DOTYCZY: uzgodnienia warunków realizacji przedsięwzięcia polegającego na budowie parku elektrowni wiatrowych wraz z infrastrukturą towarzyszącą o łącznej maksymalnej mocy 100 MW, na terenie gminy Perzów.

ZNAK RDOŚ: WOO-I.4242.222.2015.JL.2

Firma ansee consulting Michał Jaśkiewicz, która sporządziła Raport o oddziaływaniu na środowisko przedsięwzięcia polegającego na budowie parku elektrowni wiatrowych wraz z infrastrukturą towarzyszącą o łącznej maksymalnej mocy 100 MW, na terenie gminy Perzów, pragnie przekazać stosowne wyjaśnienia na pytania zawarte w piśmie Regionalnego Dyrektora Ochrony Środowiska w Poznaniu – znak pisma WOO-I.4242.222.2015.JL.2.

Rysunek 1. Natężenie przelotu ptaków wodno-błotnych wyrażone w ilości osobników na godzinę obserwacji (n=1006, n=259, ilość godzin obserwacji podczas poszczególnych kontroli równa jest ilości godzin na PO podanych w Tabeli 1 Raportu).

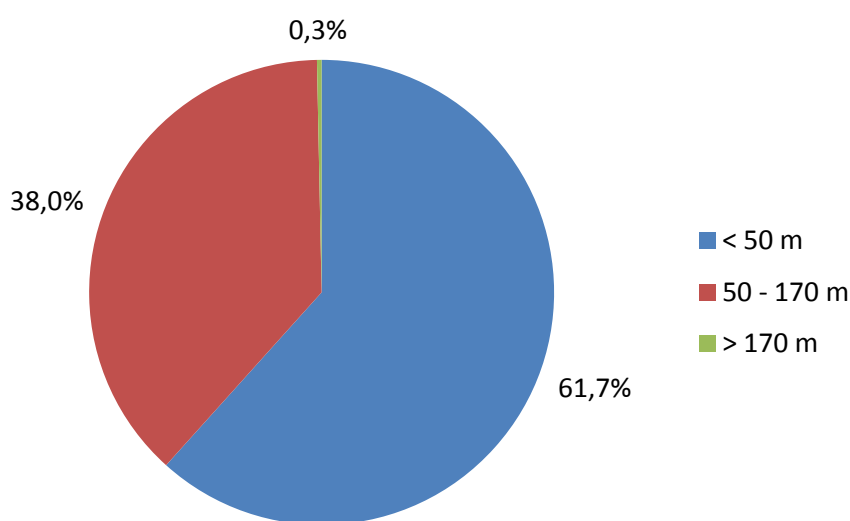
1. Proszę uzupełnić wyniki w odniesieniu do ptaków wodno-błotnych dla okresu dyspersji i migracji jesiennej, analogicznie jak przy prezentacji wyników dla migracji wiosennej oraz okresu zimowania. W rozdziale 4.3 raportu z monitoringu ornitologicznego (załącznik nr IV raportu) wskazano jedynie procentowy udział tej grupy ptaków, pomijając szczegółowe informacje nt stwierdzonych gatunków, sposobie i intensywności wykorzystania przestrzeni itp.

W trakcie prowadzenia badań podczas migracji jesiennej zanotowano 10 gatunków ptaków z grupy wodno-błotnych. Dwa z nich są wymienione w Załączniku I Dyrektywy Ptasiej. Są to bocian biały i żuraw.

Najliczniej obserwowano mieszane stada gęsi, w których dominowały gęsi zbożowe (w sumie 688 osobników wszystkich obserwowanych gęsi). Stada gęsi przelatujące nad terenem inwestycji obserwowano od drugiej dekady października, najliczniejsze liczyły po 120 osobników. Nie obserwowano ptaków żerujących na terenie inwestycji.

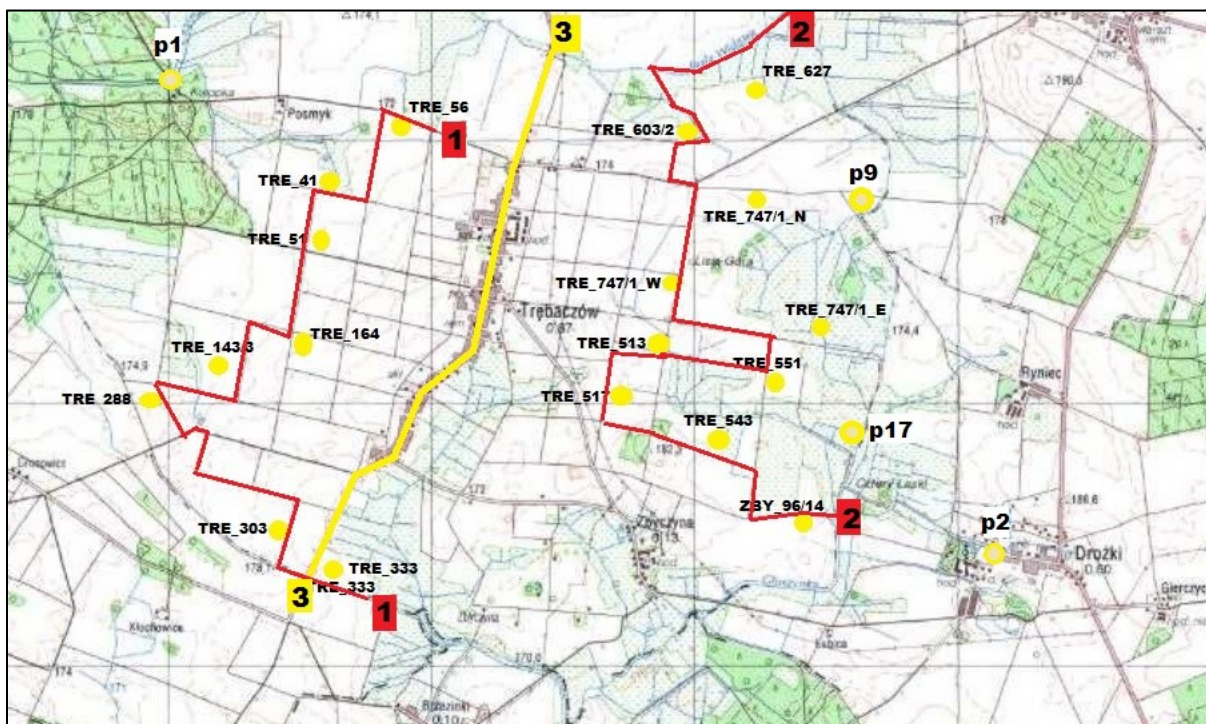
- 5. Proszę odnieść się do zaleceń zawartych w opracowaniu Porozumienia dla Ochrony Nietoperzy pt. „Tymczasowe wytyczne dotyczące oceny oddziaływania elektrowni wiatrowych na nietoperze (wersja II, grudzień 2009)", które zostało rekomendowane do stosowania w styczniu 2010 r. przez Państwową Radę Ochrony Przyrody oraz zaleceń zawartych w rozdziale 6 raportu z monitoringu chiropterologicznego, dotyczących lokalizacji turbin wiatrowych względem elementów środowiska wykorzystywanych przez nietoperze. Zgodnie z ww. zaleceniami elektrowni wiatrowych nie należy lokalizować w odległości mniejszej niż 200 m od lasów oraz zbiorników i cieków wodnych, szpalerów drzew wykorzystywanych przez nietoperze (odległość ta mierzona jest od końca łopaty do**

obiektu) itp. Rozmieszczenie turbin wskazuje na niezachowanie zalecanych odległości. Turbina TRE333 położona jest w odległości mniejszej niż 200 m od śródpolnego zadrzewienia o powierzchni ok. 0,2 ha oraz od niewielkich cieków wodnych.

W przypadku turbiny nr TRE_333 uwarunkowania techniczne planowanej inwestycji nie pozwalają na jej odsunięcie od wskazanych elementów krajobrazu na wymagana odległość 200 m. Tereny sąsiadujące z przedmiotową turbiną były objęte monitoringiem chiropterologicznym – transekt nr 1 oraz transekt nr 3. Na podstawie danych uzyskanych z tych nagrań możliwe jest określenie ogólnego wzoru aktywności chiropterofauny na badanym terenie. W przypadku omawianej turbiny szczególnie istotne są wyniki badań prowadzonych wzdłuż transektu nr 3, który to poprowadzony został przez preferowane przez nietoperze typy siedlisk (m. in. obszary zabudowane oraz zadrzewienia w postaci szpaleru). Jak wynika z przedstawionych przez autorów raportu danych, gatunkiem, który wykazał się najwyższą aktywnością był borowiec wielki. Podwyższona aktywność tych nietoperzy rozpoczęła się w pierwszej połowie maja. W kolejnych miesiącach monitoringu, w zależności od poszczególnych wyjść detektorowych ulegała ona pewnym wahaniom, nie mniej jednak była wyraźnie zauważalna aż do drugiej połowy września. Bardzo zbliżony wzór aktywności odnotowano również w przypadku nietoperzy z gatunku mroczek późny, aczkolwiek w jego przypadku ogólna liczba zarejestrowanych jednostek aktywności była wyraźnie niższa. Wyniki przeprowadzonych badań ogólnie wskazują na stosunkowo niewielkie znaczenie analizowanego terenu dla chiropterofauny. w toku prowadzonych badań nie stwierdzono występowania znaczących tras migracji nietoperzy jak również miejsc ich żerowania. Niemniej jednak należy stwierdzić, iż badania bezpośrednio przy elementach krajobrazu wskazanych w treści pytania nie były objęte detektoringiem. Dlatego też wskazuje się na możliwość wybudowania turbiny nr TRE_333 w planowanej lokalizacji jedynie pod warunkiem zastosowania odpowiednich działań minimalizujących. Działania te muszą obejmować okresowe wyłączenie pracy przedmiotowej turbiny wiatrowej. Ponieważ, jak wspomniano wcześniej, zadrzewienia zlokalizowane bezpośrednio przy turbinie nie były objęte detektoringiem, to konieczne jest zastosowanie długoterminowych wyłączeń. W oparciu o przedstawione wyniki badań detektorowych, wyłączenia pracy turbiny wiatrowej należy prowadzić w okresie od początku maja do końca września, w czasie od zachodu do

wschodu słońca. Stosowanie wskazanych wyłączeń nie jest konieczne przy znacznej prędkości wiatru (powyżej 4 m/s – mierzone na poziomie gondoli turbiny) oraz w trakcie nocy o intensywnych opadach deszczu (powyżej 0,75 cm wody na godzinę). Zaproponowane działania minimalizacyjne obejmują na tyle długi okres czasu, iż znacznie zredukują potencjalne negatywne oddziaływania planowane turbiny na nietoperze. Jednocześnie wskazuje się, iż ewentualne skrócenie okresu wyłączeń możliwe będzie jedynie po przeprowadzeniu na etapie monitoringu poinwestycyjnego dokładnych badań detektorowych bezpośrednio przy wspomnianych zedrzewieniach i ciekach znajdujących się w pobliżu przedmiotowej turbiny wiatrowej. Badania te pozwolą na precyzyjne określenie stopnia wykorzystania tych elementów krajobrazu przez nietoperze oraz adekwatne skrócenie czasu stosowania wyłączeń.

Rysunek 3. Rozmieszczenie transektów i punktów nasłuchowych badań chiropterologicznych

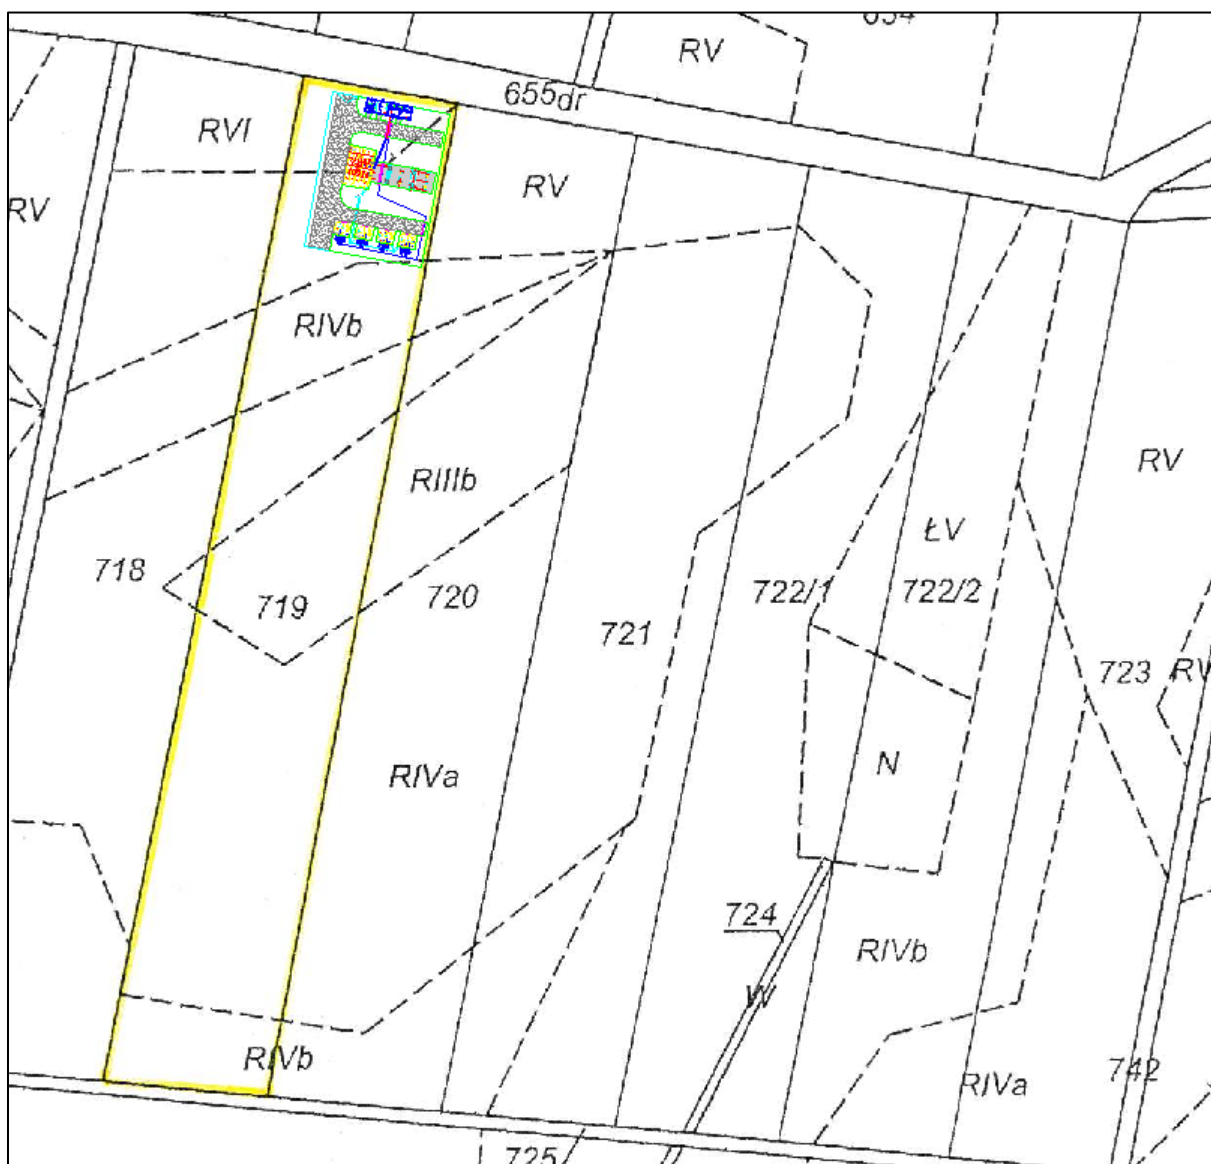
6. Proszę przedstawić lokalizację punktów nasłuchowych nr 12 i 20, z których wyniki przedstawiono w tabeli 4 raportu z monitoringu chiropterologicznego oraz przedstawić wyniki uzyskane na transekcie pomocniczym (nr 3).

Wątpliwości RDOŚ dotyczą błędów numeracji dwóch głównych punktów nasłuchowych. Poniżej rycina z mapką przedstawiającą przebieg 3 transektów oraz główne punkty nasłuchowe p9 i p17 oraz dodatkowe punkty nasłuchowe p1 i p2. W tabeli nr 4 winno być zamiast punktu nr 13 p9 a w zamian za punkt nr 20 p17. W pierwszych etapach prowadzenia nasłuchów punkty były zlokalizowane tam gdzie pierwotne ustawienie turbin (13 i 20), w późniejszym etapie po rezygnacji z niniejszych turbin punkty otrzymały nazwy p9 i p17, omyłkowo w zaprezentowanej tabeli numeracja nie została zmieniona.

Rysunek 4. Położenie stacji GPO na działce ewidencyjnej 719

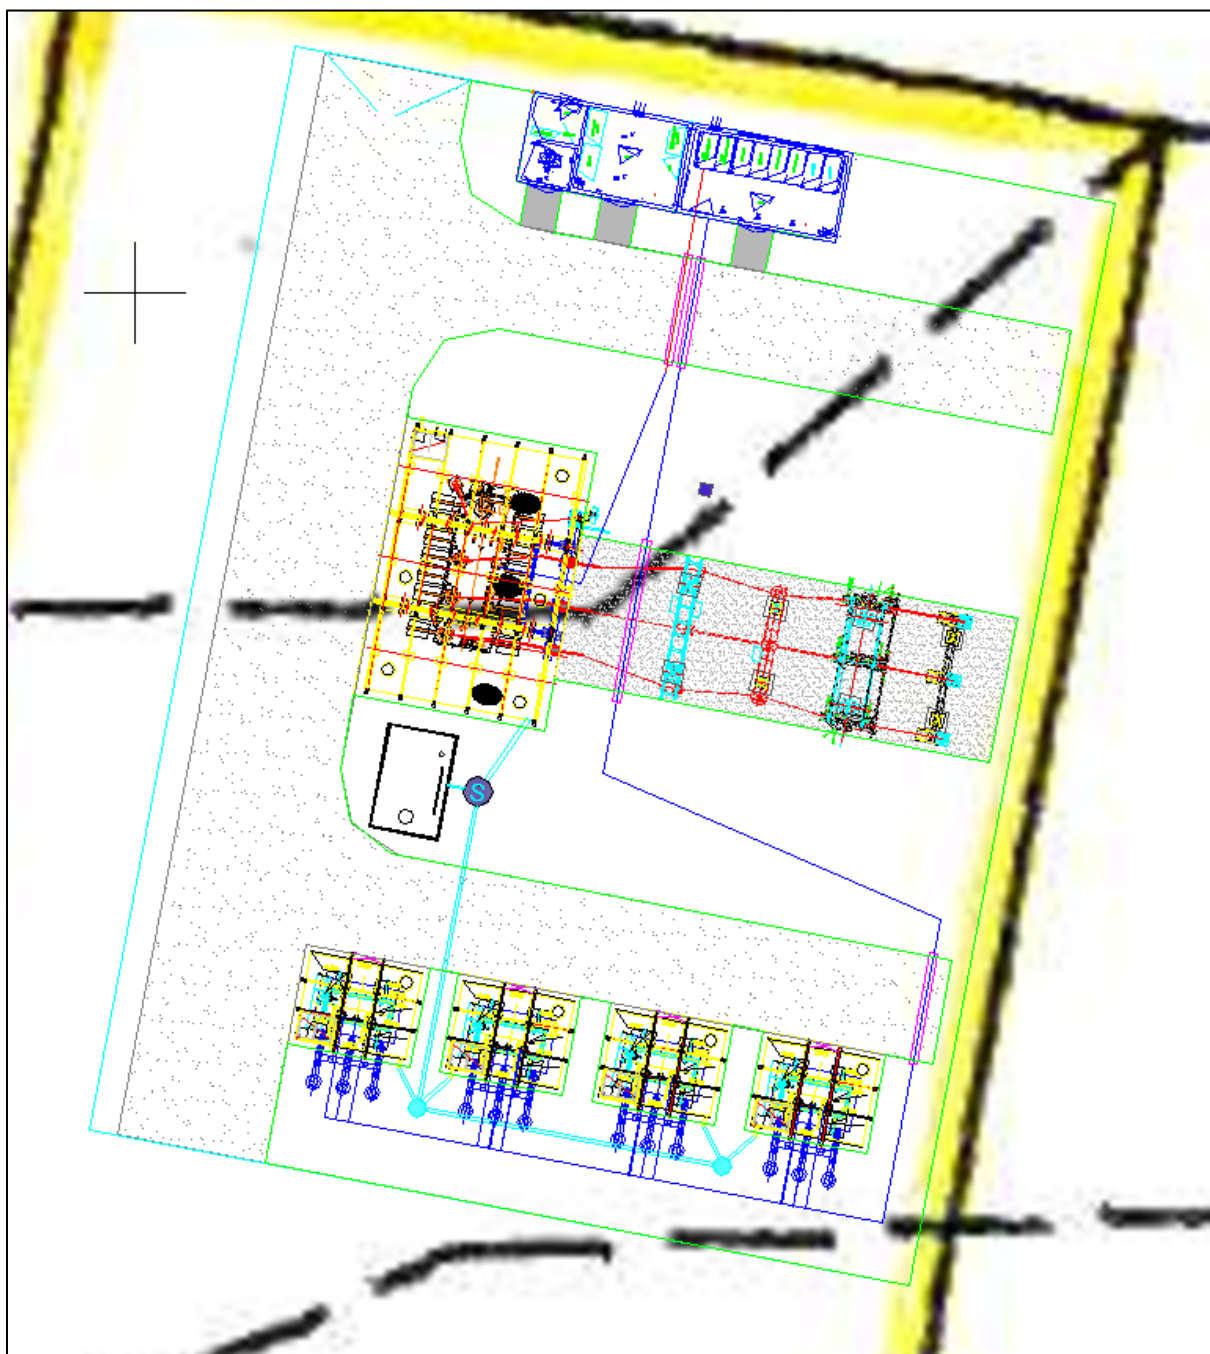
- III. Proszę o wyjaśnienie czy opisana na stronie 31 raportu stacja transformatorowa, która ma być zlokalizowana na działce o nr ewid. 719, obręb Trębaczów stanowi przedmiot inwestycji. W przypadku odpowiedzi twierdzącej, proszę o jej uwzględnienie przy kwalifikacji inwestycji zgodnie z rozporządzeniem Rady Ministrów z dnia 9 listopada 2010 r. w sprawie przedsięwzięć mogących znacząco oddziaływać na środowisko (Dz. U. z 2010 r. Nr 213, poz. 1397 ze zm.), a także przedstawienie planu sytuacyjnego, obrazującego lokalizację stacji transformatorowej w obrębie działki, opisać przewidywane oddziaływanie pól elektromagnetycznych generowanych przez planowaną stację transformatorową w miejscach dostępnych dla ludności poza granicami stacji oraz wykazanie braku oddziaływania planowanej stacji transformatorowej na najbliższe tereny podlegające ochronie akustycznej poprzez odniesienie do analiz przeprowadzonych dla podobnych stacji bądź przeprowadzenie własnej analizy akustycznej.**

Projektowana stacja transformatorowa (GPO), która będzie zlokalizowana na działce ewidencyjnej nr 719 w obrębie Trębaczów jest częścią omawianego przedsięwzięcia. W związku z tym, należy rozszerzyć kwalifikację tego przedsięwzięcia o § 3 ust. 1 pkt 7 rozporządzenia Rady Ministrów z dnia 9 listopada 2010 r. w sprawie przedsięwzięć mogących znacząco oddziaływać na środowisko (Dz. U. z 2010 r. Nr 213, poz. 1397 z późn. zm.) do przedsięwzięć mogących potencjalnie znacząco oddziaływać na środowisko, dla których sporządzenie raportu o oddziaływaniu na środowisko i przeprowadzenie oceny oddziaływania na środowisko mogą być wymagane.

Położenie omawianej stacji GPO na tle działek ewidencyjnych a także jej ogólną koncepcję zagospodarowania, przedstawiono na poniższych rycinach.
